改善箇所説明図

光軸調整センサー取付け位置

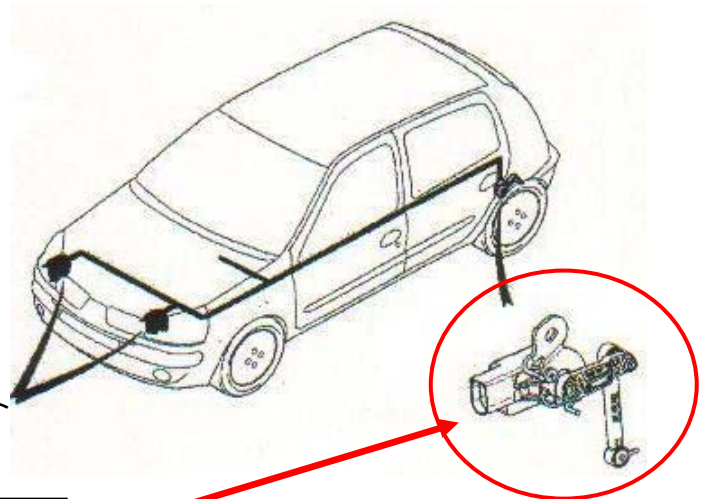
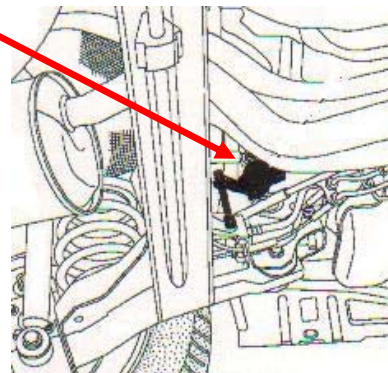
前照灯において、乗車人員や積載物品の重量に応じ、自動的に前照灯の照射方向を調節する装置の光軸調整センサーに製造不良のものがあり、調節装置が誤作動することがある。そのため、照射角度が適正な位置に調整されず、最悪の場合、照射方向が上向きとなり、他の交通の妨げになるおそれがある。

全車両、光軸調整センサーを対策品に交換する。
